改善箇所説明図

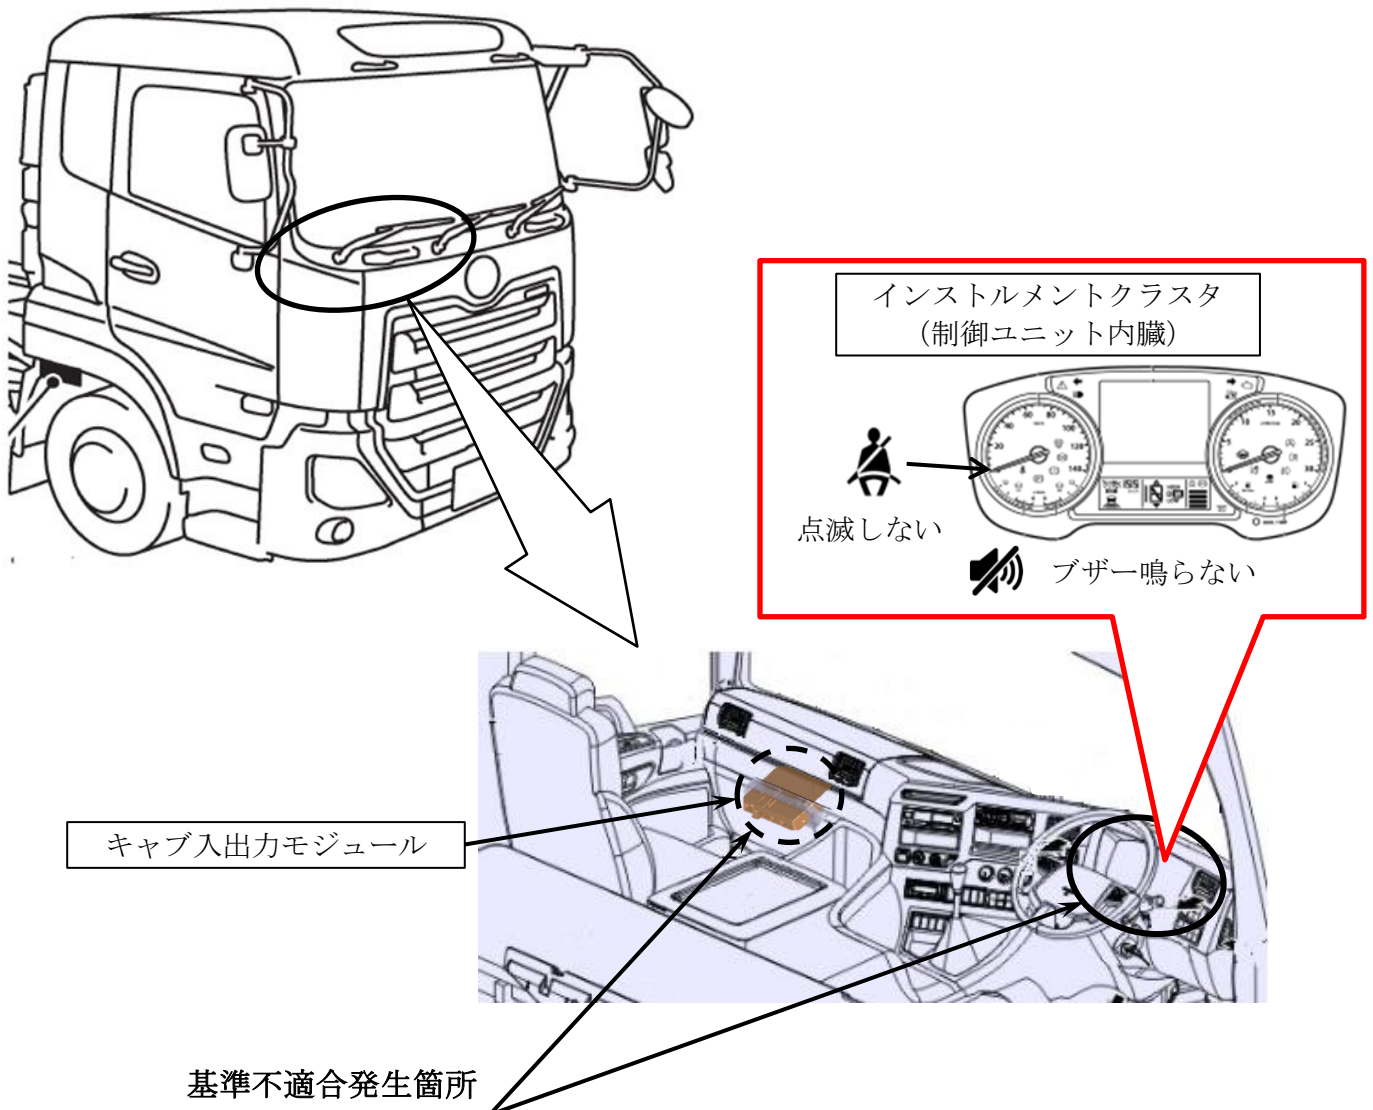
協定規則第16号（大型車のシートベルト非装着時警報装置）認可車両において、制御プログラムが不適切なため、車速が15 km/h以上の特定の条件でシートベルトを脱着すると、走行時に発報するシートベルト非装着警告灯の点滅（視覚警報）および警告音（聴覚警報）が正しく作動しない。そのため、保安基準第22条の3（シートリマインダ）に定める要件を満足しない。

全車両、インストルメントクラスタのシートベルト警報制御プログラムを対策仕様に修正およびキャブ入出力モジュールの着座判定閾値のパラメータを書き換える。

識別：作業完了車には、助手席側ステップ部VINプレート右下端に青色ペイントを塗布する。
